BEBAUUNGSPLAN NR. 67

DER GEMEINDE SCHÖNBERG - AUSLEGUNG II

ABWÄGUNG DER ANREGUNGEN UND BEDENKEN IM RAHMEN DER BETEILIGUNG DER ÖFFENTLICHKEIT IM **WINTER 2020/21**

ABWÄGUNG DER ANREGUNGEN UND BEDENKEN IM RAHMEN DER BETEILIGUNG DER BEHÖRDEN UND TRÄGER ÖFFENTLICHER BELANGE IM **WINTER 2020/21**

Die höher liegende Straße S6 im Westen ist Bezugshöhe für die Sockelhöhe (SHüS6) der Bebauung WA(S)19.

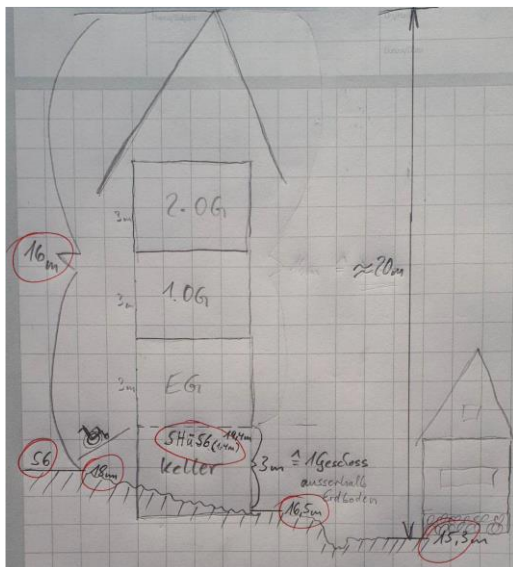
Aber ich bin gerne bereit Ihnen erneut zu aufzuzeigen, wie sehr Sie sich "über den Tisch ziehen" lassen. Nehmen wir die pauschale Aussage des Dr. Heisel: "...ein kleiner gebautes Seniorenwohnen würde sich wirtschaftlich nicht rentieren." Einerseits hat er nicht eine einzige diese Aussage stützende Zusatzinformation gegeben, zum anderen plant er so "geschickt", das dem Investor quasi ein Vollgeschoss geschenkt wird.

Aus dem vorliegenden Rechtsplan habe ich mal den, auch mich, betreffenden Ausschnitt vergrößert:

Aber hier wird jetzt nicht für eine gleiche Höhe geplant, wie man denken könnte, denn das Gelände ist von dort aus nur abschüssig Richtung Osten, nein, er gibt noch zusätzlich 1,4 m hinzu. Damit ergibt sich dann auf der östlichen Gebäudesseite ein volles Kellergeschoss welches komplett außerhalb des Erdreiches ist und den Namen Keller eigentlich nicht mehr verdient. Aus meiner Blickrichtung sind damit hochaufragende 4 Vollgeschosse Richtung Westen zu sehen, wobei angemerkt: der Kellergeschosssockel dann noch ca. einen Meter höher liegt als mein eigener Erdgeschosssockel.

Und folglich sind das natürlich 4 voll nutzbare Vollgeschosse, an Ihnen dezent im Tiefschlaf vorbei, dem Investor zugeschanzt, die sich dann natürlich deutlich günstiger bauen lassen als ein Vollkeller, den der Investor als Versorgungs- und Lagerkeller vielleicht noch zusätzlich darunter plant, um damit fünf (5)

nutzbare Vollgeschosse zu haben (von ausgewiesenen 3 Vollgeschossen – welch Ironie der Geschichte, aber jetzt natürlich wirtschaftlich, hätte er vermtl. vorher niemals genehmigt bekommen).

Für mich eine Katastrophe und sehr unschön wenn man dabei betrachtet, dass es sich um meine Westsichtrichtung, welche im Hochsommer dann um 19.00h im Vollschaten liegt, zuvor hatte ich Sonnenuntergang gegen 22.00h.

Der Gemeinde ist eine derartige Aussage des Planers nicht bekannt. Dessen persönliche Einschätzungen sind auch nicht Gegenstand des Verfahrens.

Die Gemeinden sind vom BauGB angehalten, mit dem Schutzgut Boden sparsam umzugehen. Daher erfolgt auf dem Plateau des Planungsgeländes eine Verdichtung mit 2 bis 3 Vollgeschossen, u.a. auch auf den Bauflächen WA(S) 19 und WA 11. Die große Nachfrage nach Wohnplätzen für ältere Mitbürger muss hier befriedigt werden können.

Die geplante Höhenentwicklung ist der Gemeinde bekannt und so gewollt. Dazu gab es Studien, die dem Planungsausschuss vorgestellt wurden und die zu Veränderungen der Planung führten, u.a. wurde WA 11 um 2 Vollgeschosse reduziert. Die Vollgeschosse sind stets Vollgeschosse im Sinne der Landesbauordnung, daher ist ein Keller-Vollgeschoss wie in der Skizze des Einwenders dargestellt nicht genehmigungsfähig. Bezugsgröße ist die festgelegte Geländeoberkannte.

Die Gemeinde ist sich bewusst, dass es in Folge der Bauleitplanung zu einer Reduzierung der Besonnung aus Westen kommt. Die Erweiterung einer Siedlung ohne Verlust von Aussicht und Besonnung ist in der Regel nicht möglich, auch hier nicht. Eine Verschattung erst um 19 Uhr ist jedoch nach wie vor eine günstige Situation, die nicht jeder Wohnung im Neubaugebiet gewährt sein wird. Die Besonnungskriterien der DIN EN 17037 Anhang 4 von mindestens 1,5 h zwischen 1. Februar und 21. März können erfüllt werden. Wieviele Strahlen einer tiefstehenden Sonne wegen des hohen Bewuchses im Westen des Einwendergrundstücks noch den Boden erreichen, sei dahingestellt. Wollte die Gemeinde weiterhin eine Sicht auf den Sonnenuntergang um 22 Uhr gewährleisten, müsste sie auf die Bebauung des gesamten Plateaus weitgehend verzichten und gleiches zukünftig auch allen anderen Bürgern im Sinne einer Gleichbehandlung gewähren. Erweiterungen des Ortes oder gar Verdichtungen und Aufstockungen im Innenbereich wären damit zukünftig faktisch unmöglich.

Da die Besonnung nur im Westen reduziert wird und insbesondere die Wintersonne, die Morgen- und die Mittagsonne das Gebäude weiterhin ungestört erreichen können, ist in der Abwägung der Interesse der Allgemeinheit an der Schaffung einer ausreichend großen Altenwohnanlage in Anbetracht der großen Nachfrage der Vorrang zu geben.

Die Gemeinde hat Verständnis für die Einwendung, kann diesen jedoch aus den aufgeführten Gründen nicht folgen.
